ZZP-2380-15/2017

WYJAŚNIENIA I ZMIANA TREŚCI SIWZ

Dotyczy: postępowania prowadzonego w trybie przetargu nieograniczonego o udzielenie zamówienia publicznego na wykonanie robót budowlanych polegających na termomodernizacji trzech budynków Komendy Wojewódzkiej Policji w Poznaniu

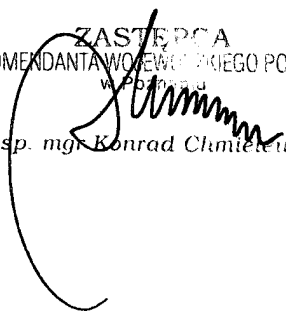
Zwracamy się z następującym zapytaniem dot. iniekcji krystalicznej ścian zewnętrznych:

1. W dokumentacji technicznej w opisie pkt 12 istnieje zapis „grubość ściany” zewnętrznej wynosi 40-50 cm” i dalszej części „Projektowane rozwiązanie polega na wykonaniu we wszystkich ścianach zewnętrznych tj. na długości 350,00 mb, iniekcji krystalicznej poziomej w systemie grawitacyjnym.”
2. W przedmiarze: Budynki nr 2 i 3, poz. 67 istnieje obmiar 15,95 m²,
3. W przedmiarze: Budynki nr 4, poz.68 istnieje obmiar 7,34 m²,
4. Sumując te dwie pozycje obmiaru daje to 23,29 m² co nie jest zgodne z zapisem pkt nr 1. Wynikało by, że należy wykonać (350 mb x 0,4 m=140 m²) iniekcji krystalicznej o grubości muru do 2 cegieł.

W odpowiedzi na zapytanie, Zamawiający dokonuje zmiany treści SIWZ i informuje, że zakres dotyczący iniekcji krystalicznej ścian zewnętrznych obejmuje wykonanie:

- 1) dla budynków nr 2 i 3 – 93,33 m² iniekcji o grubości muru do 2 cegieł;
- 2) dla budynku nr 4 – 46,67 m² iniekcji o grubości muru do 2 cegieł.
